CIRCULAR MODIFICATORIA N° 3 – II LLAMADO

ASUNTO: LICITACIÓN PÚBLICA N° 23/2022 - CUDAP: EX-HCD:0004309/2022 – “REMODELACIÓN DE OFFICE Y SANIATRIOS DEL 2DO Y 3ER PISO DEL EDIFICIO ANEXO “A” DE LA H.C.D.N. II LLAMADO”

IMÁGENES ILUSTRATIVAS

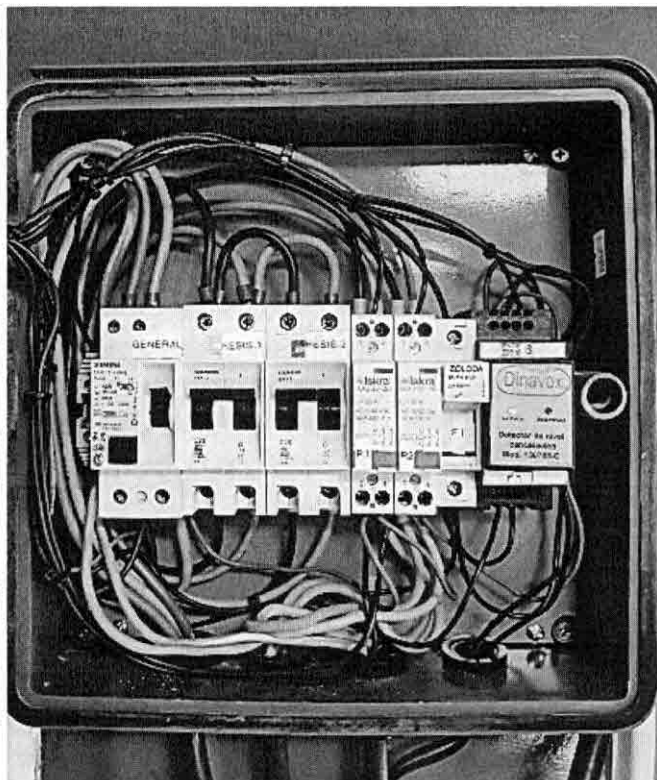
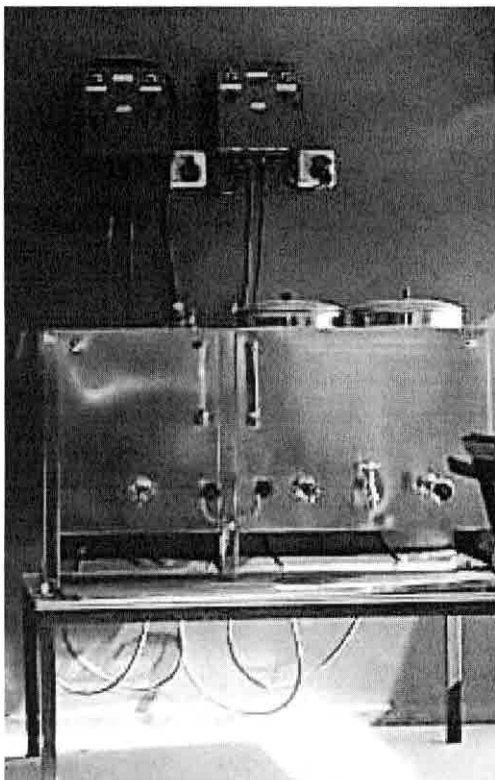
Se solicita se indiquen los consumos eléctricos o características de las tolvas trifásicas a instalar en economato, para estimar costos para su alimentación y protecciones en tablero.

Junto con las tolvas, se efectuará el traslado de los tableros existentes de alimentación de las mismas, cuya foto se adjunta. Los mismos, se conectarán al tablero seccional indicado en plano. En el tablero se determinará un circuito trifásico independiente con sus respectivas protecciones, compuestas por un interruptor de 63A y un disyuntor de 63A marca ABB, Schneider o Siemens.
